„Rekonstrukce výpravní budovy v žst. Cheb“

Vysvětlení, změny a doplnění zadávací dokumentace č. 4

Hlavní hodiny (řídící jednotka)

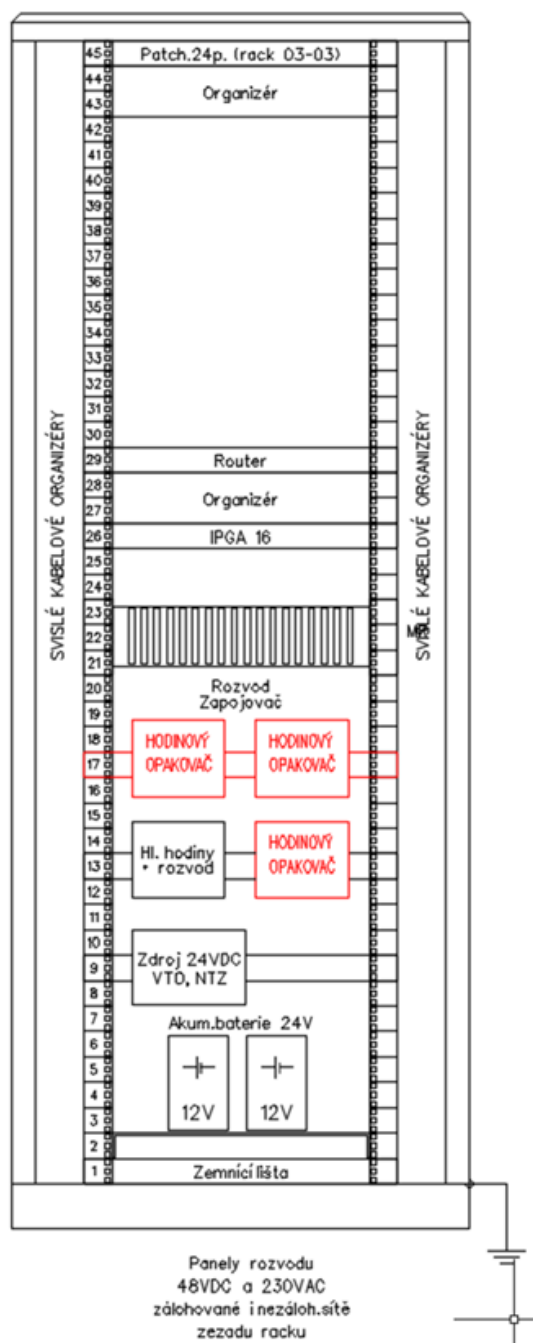
Nikde v projektové dokumentaci a soupisu prací nelze nalézt řešenou anténu, je potřeba vědět zda bude DCF nebo GPS, v ceně je to podstatný rozdíl (DCF může být umístěna v interiéru či exteriéru ale nikoliv rackové místnosti ani v blízkosti jakýchkoliv elektronických zařízení (signál z Frankfurtu); GPS musí být umístěna v exteriéru a navíc musí vidět na nebe (signál z družice)).

Stávající hlavní hodiny jsou včetně zapojení (a to i radiový signál) umístěny v TB v rozvaděči a součástí rekonstrukce je přenesení hodinových opakovačů, citujeme z TZ:

Tato část projektu řeší vybavení objektu podružnými hodinami jednotného času a přesun hodinových opakovačů z místnosti v 5.NP do rozvaděče 03-02 ve sdělovací místnosti v budově bývalé celnice. Dále dojde k repasi hodin a novému technickému vybavení hodin umístěnými na fasádě. Tyto hodiny budou řízeny hodinovým signálem.

Z blokového schéma toto jasně vyplývá.

4.1 Technická specifikace podružných hodin

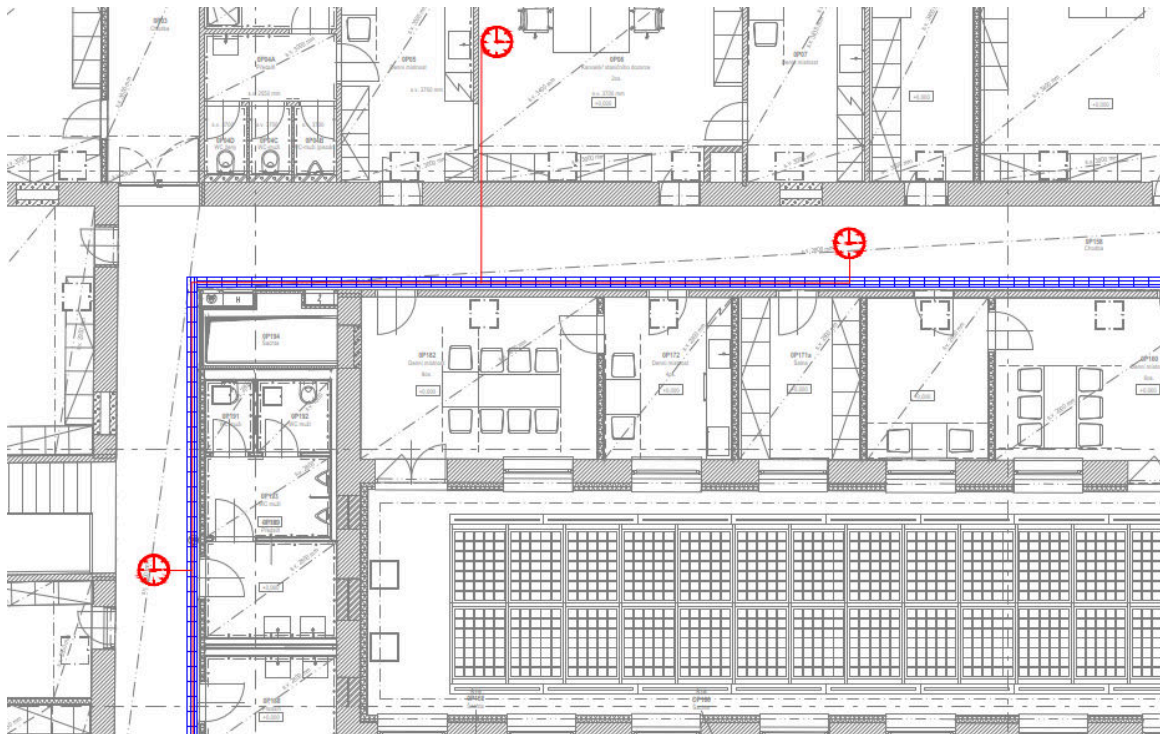
Z projektové dokumentace neplynou informace o podružných hodinách, které jsou důležité pro odpovědnou cenotvorbu v nabídce. Zejména jde o:

- Jednostranné / dvoustranné (typ závěsu – strop, či bok); (počty kusů)
- Venkovní / vnitřní (počty kusů)
- S podsvětlením / bez (počty kusů)
- Průměry hodin (počty kusů)

Hodiny použité v prostorách pro cestující budou v provedení s průběžnou vteřinovou ručičkou, korporátního vzhledu dle grafického manuálu a SM č.118.

Hodiny bez přístupu cestujících budou korporátního vzhledu dle grafického manuálu a SM č.118 bez průběžné vteřinové ručičky.

Fasádní hodiny budou osazeny věžním hodinovým strojem s možností pro použití svítících ruček. Časová informace je přiváděna do stroje linkou z řídících hlavních hodin

Počty hodin lze odečíst z výkresové dokumentace:

Přízemí interiér: 5ks + 1 atyp v odbavovací hale

Exteriérové hodiny – repasované věžní hodiny na fasádě

Na chodbách použít oboustranné – tj. celkem 4ks

Veškeré hodiny s podsvětlením.

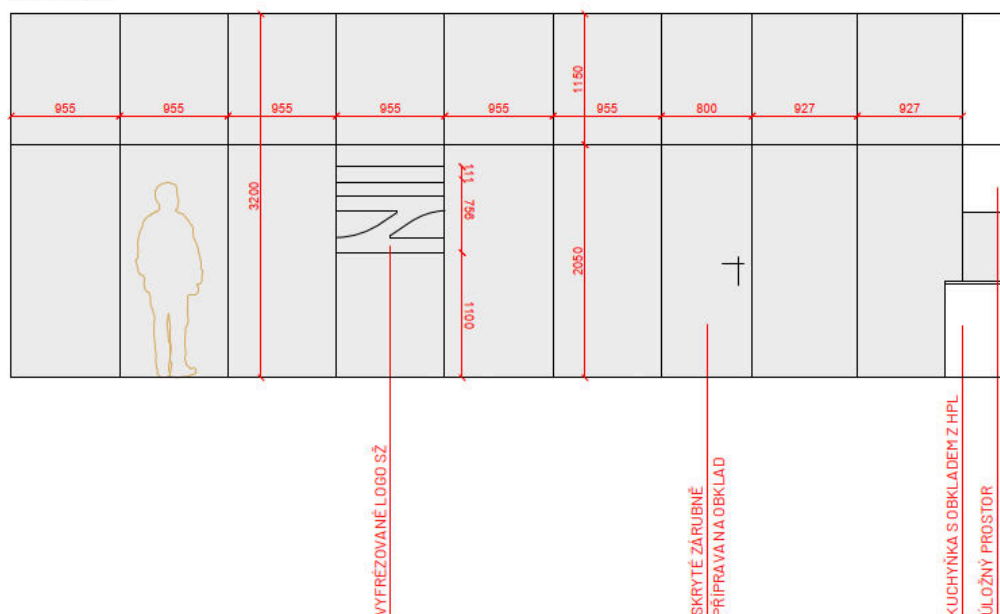
Ve výkazu výměr je položka „Vyfrézování loga SŽ do HPL desky, dle spárořezu, vč. dílenské dokumentace“. V dokumentaci jsme bližší specifikaci provedení loga nenašli.

Doplní zadavatel dokumentaci o detail k položce „Vyfrézování loga SŽ do HPL desky“?

Dílenská dokumentace musí být zpracována v souladu s Logomanuálem SŽ. Tento manuál je volně přístupný na webu Správy železnic na adrese:

Dílenská dokumentace musí být odsouhlasena AD projektanta a Objednatelem. Výroba bude podléhat vzorkování.

V sekci projekt interiéru oddíl 800, výkres 801, zde je pohled na danou stěnu s logem SŽ, rozměry okótované.

Schematický řez místem s retenční nádrží.

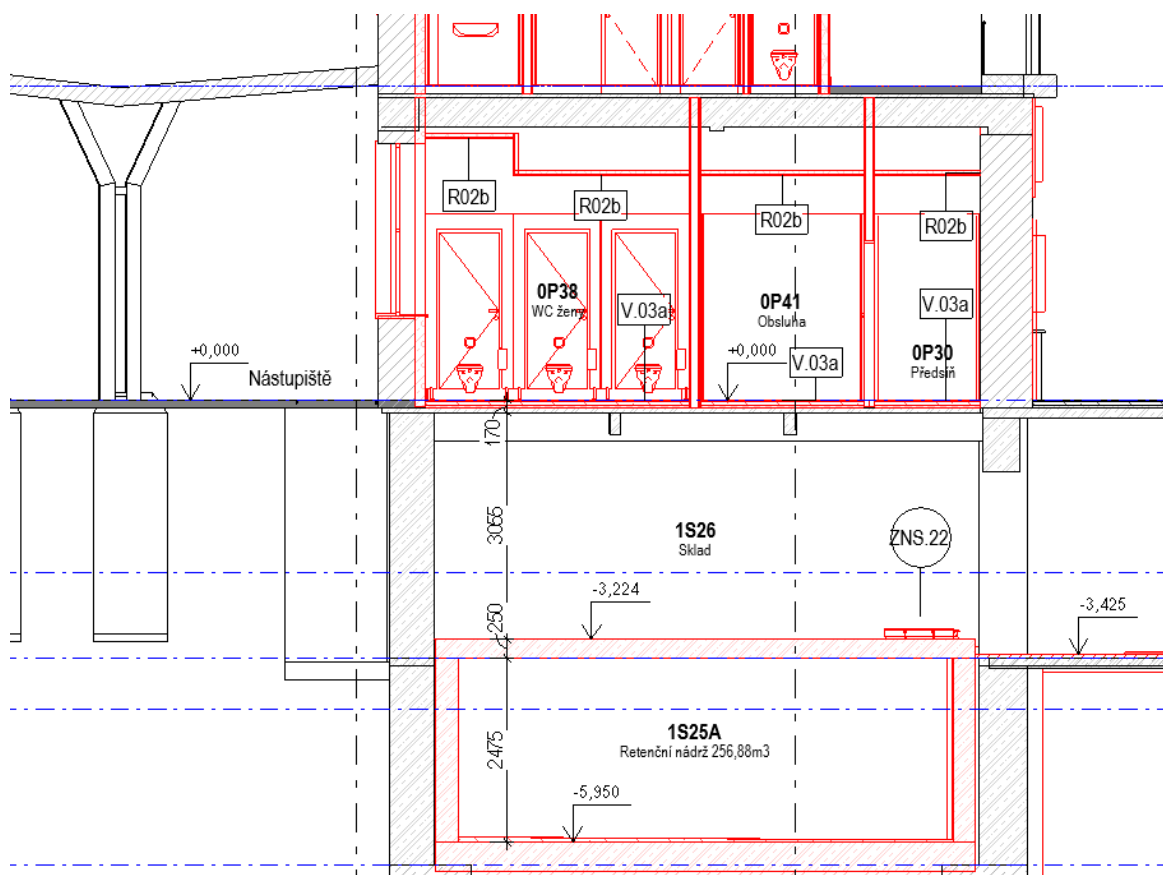
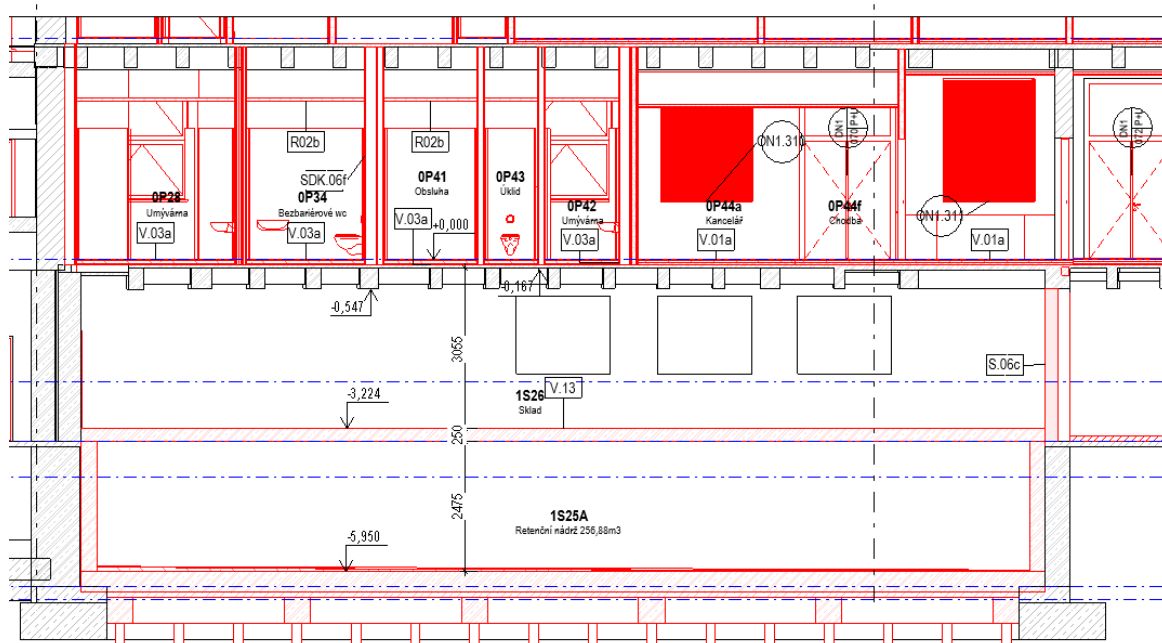
Projektová dokumentace pro objekt SO 01-71-01_VB CHEB část 01_ASR obsahuje 9 řezů objektem. Nicméně ani jeden z těchto řezů není veden místem s uvažovanou novou retenční nádrží. S ohledem na složitost realizace této nádrže v suterénu objektu a pro posouzení možnosti realizace této nádrže (včetně vazby na navazující plochy nástupiště) by byl tento řez vhodný

Doplň zadavatel nový příčný a podélný řez v místě budoucí retenční nádrže, aby bylo možno posoudit způsob a náročnost provedení této konstrukce ve stávajícím objektu?
